Krycí list ZBV

Název Stavby dle SoD: III/2802 Březno rekonstrukce silnice – chodník na Novou Telib Název stavebního objektu/provozního souboru (SO/PS): Vedlejší a ostatní náklady k Dešťové kanalizaci	Číslo SO/PS / / pořadí Změny SO/PS: VoN k SO 310 / 1	Číslo ZBV: 2
---	--	---------------------

Změnový list

III/2802 Březno rekonstrukce silnice – chodník na Novou Telib

LEGENDA

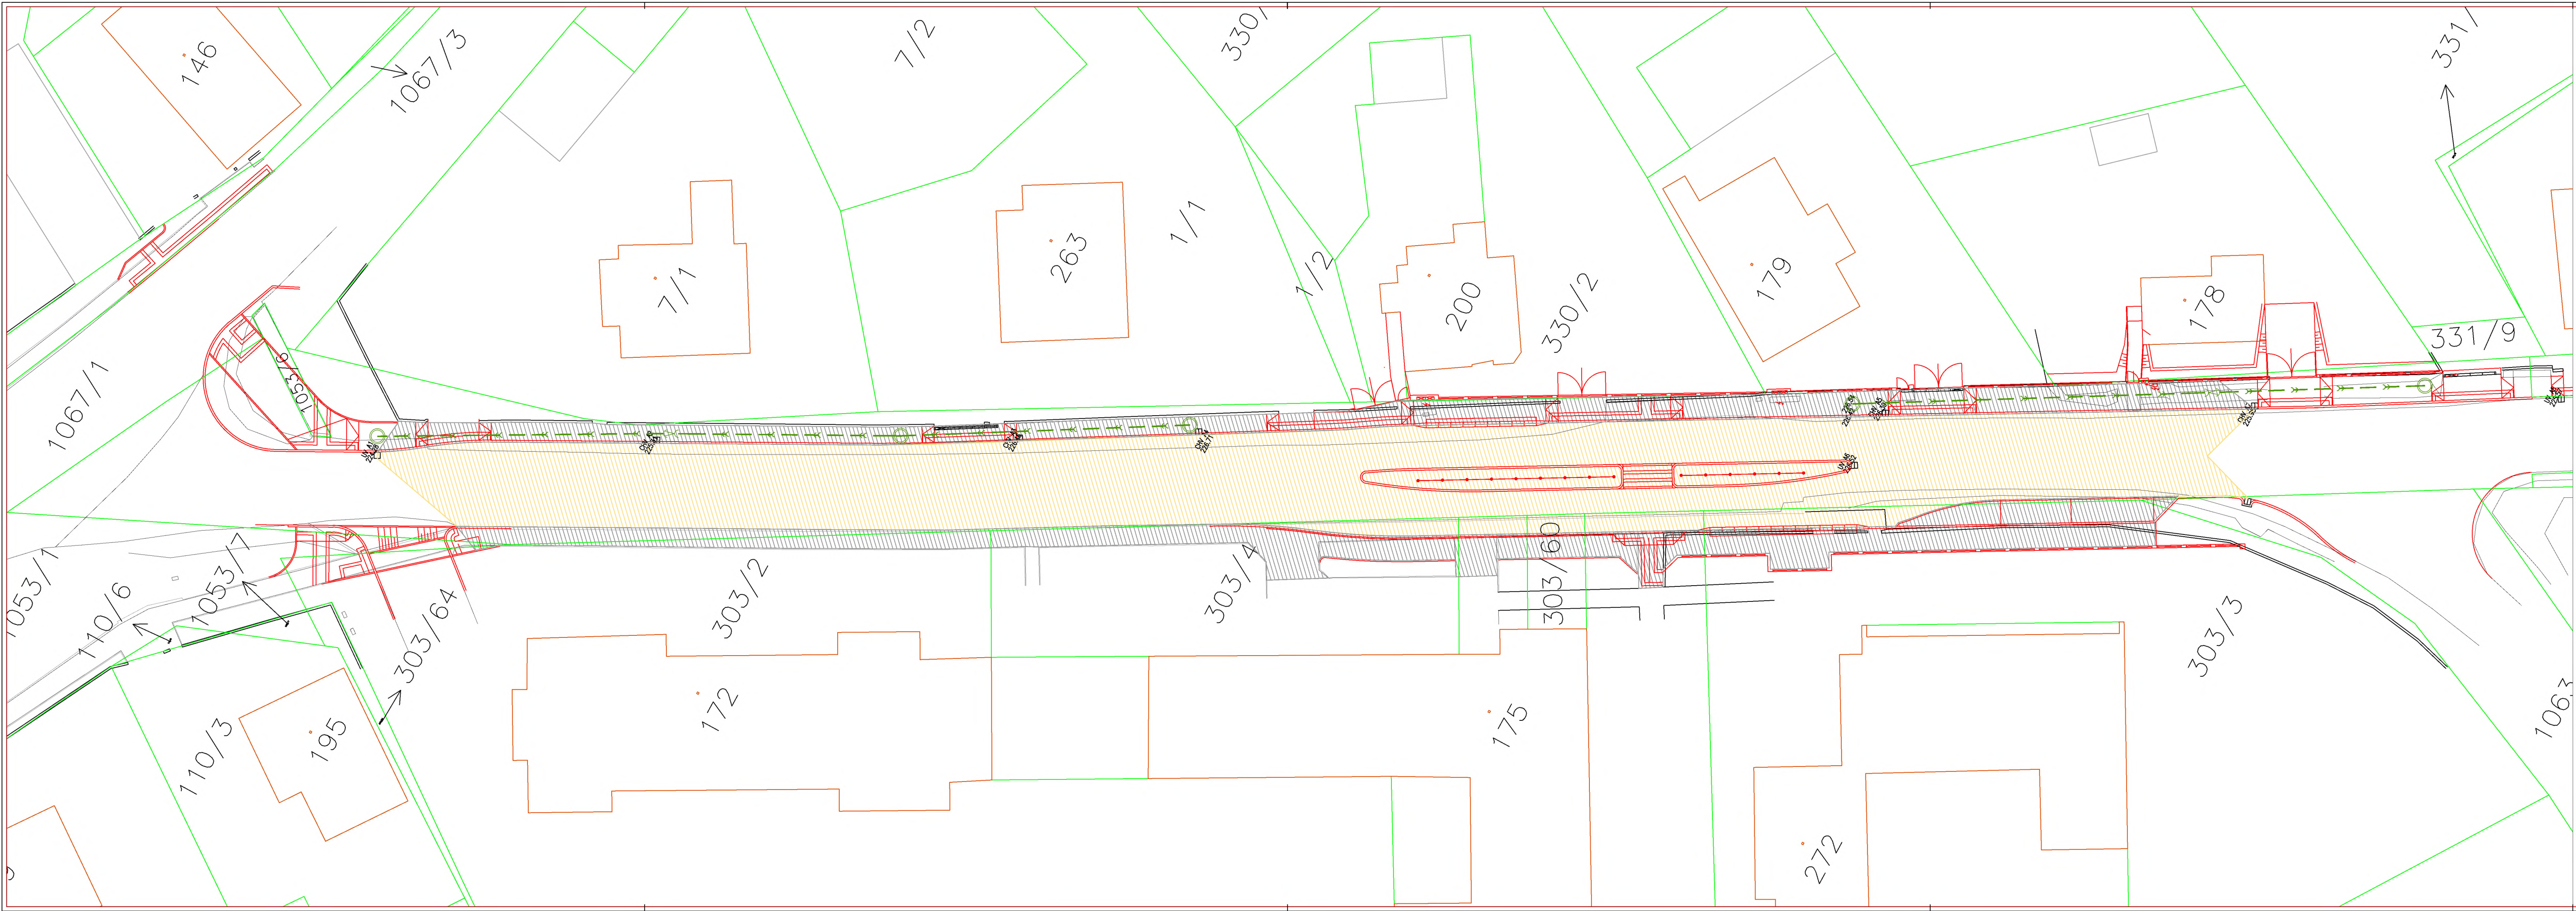
Náklady budou rozděleny v poměru: 34 % Městys Březno

66 % KSÚS

Viz. příloha 13_D8 Zakres odvodňovacích ploch

D1

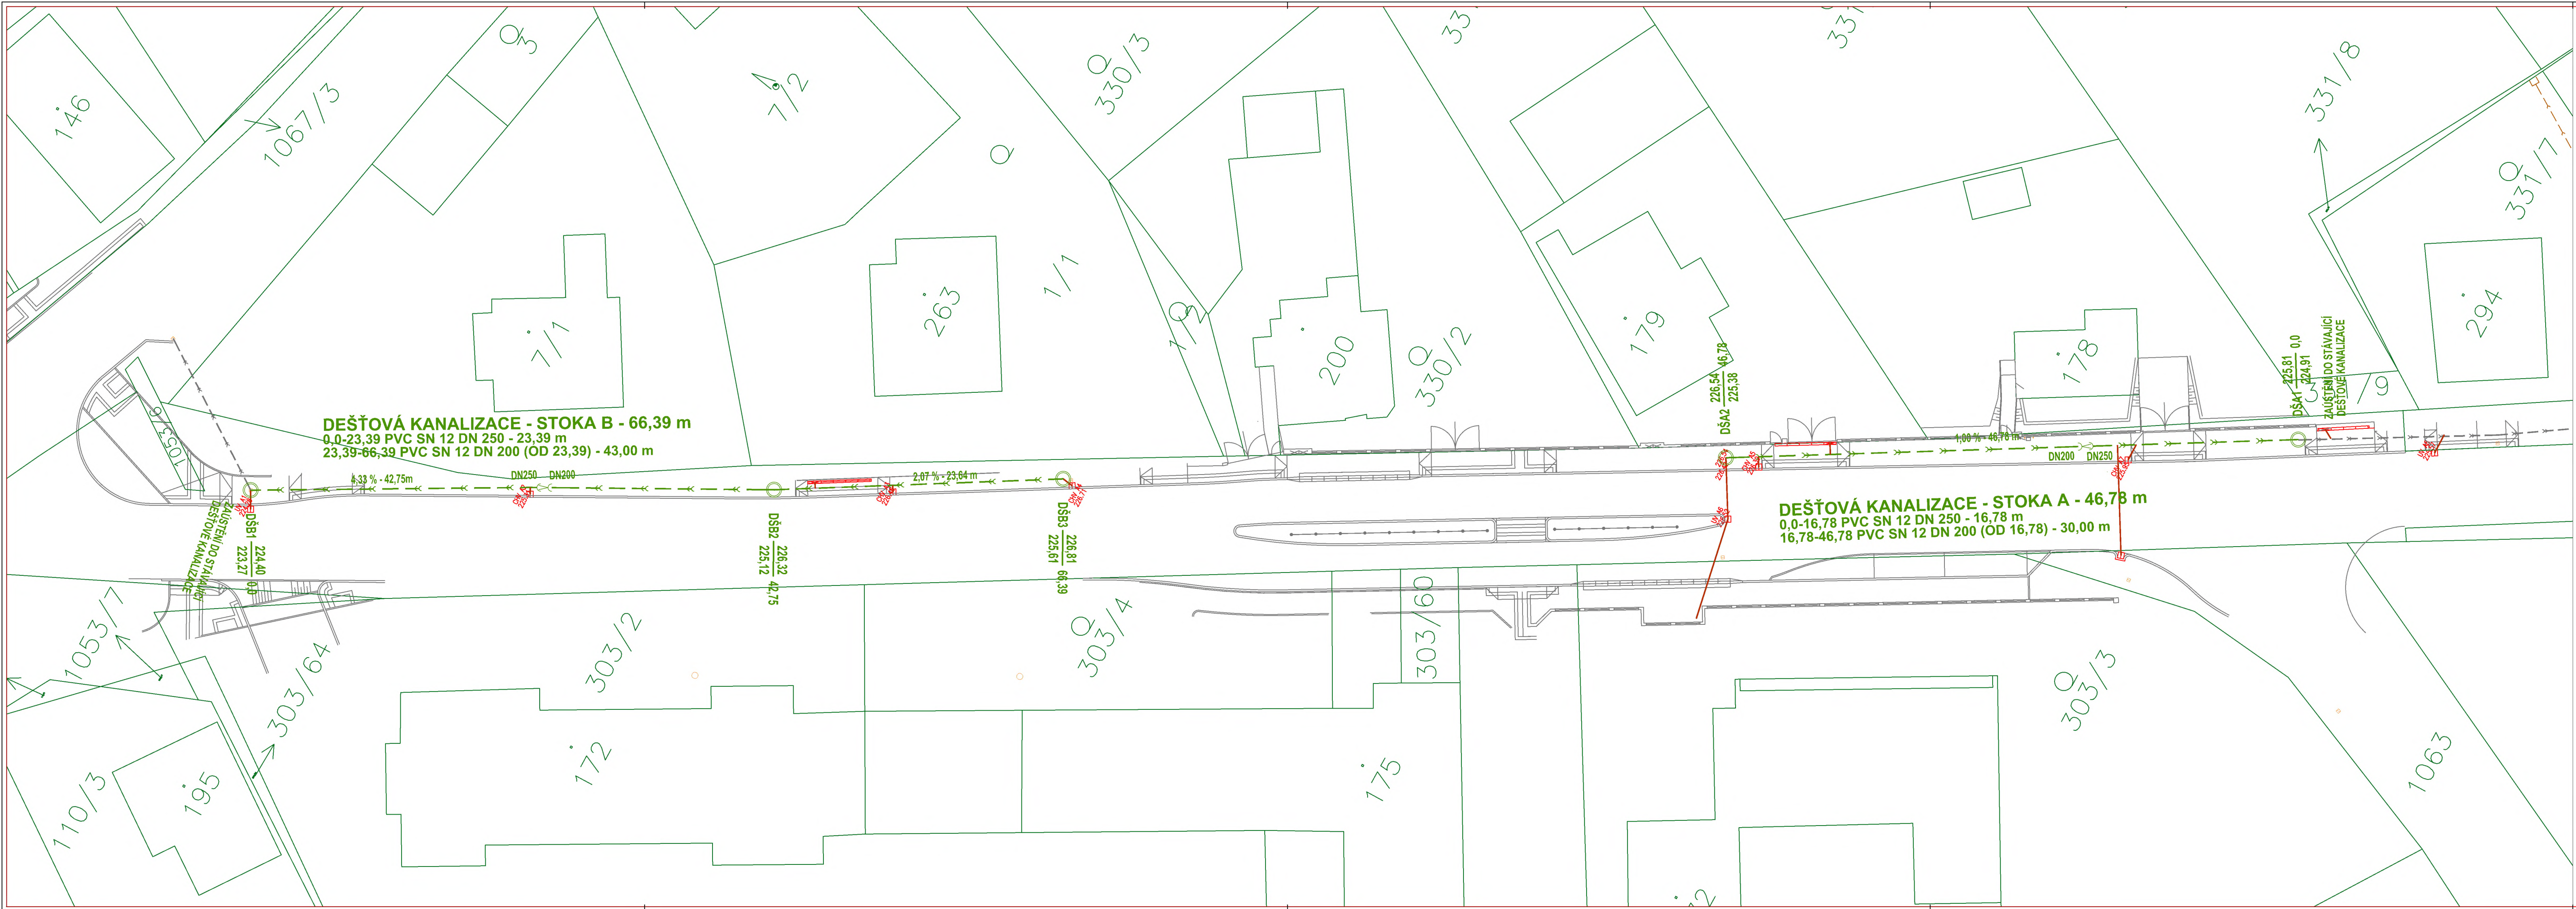
Z tohoto důvodu byla na KD viz 11 Zápis KD č. 1 dohodnuta výměna stávajícího potrubí za nové tak, aby vyhovovalo pro odvedení dešťových vod dle potřeb předmětné stavby. Pro tuto výměnu potrubí byl zpracován nový stavební objekt SO.310 – dešťová kanalizace a nové ZBV, viz příloha 15_D1 Podrobná situace 310.

Byla navržena výměna potrubí za nové ve dvou úsecích. Stoka A v dl. 46,78m vč. dvou revizních šachet a stoka B dl. 66,39m vč. tří revizních šachet. Trasy kopírují směrové vedení původní dešťové kanalizace. Nová kanalizace byla zahlobena z důvodu požadovaného krytí a křížení s vodovodními přípojkami.

Návrh byl odsouhlasen zástupci investorů a vypracována PD pro samostatný stavební objekt SO.310 dešťová kanalizace.
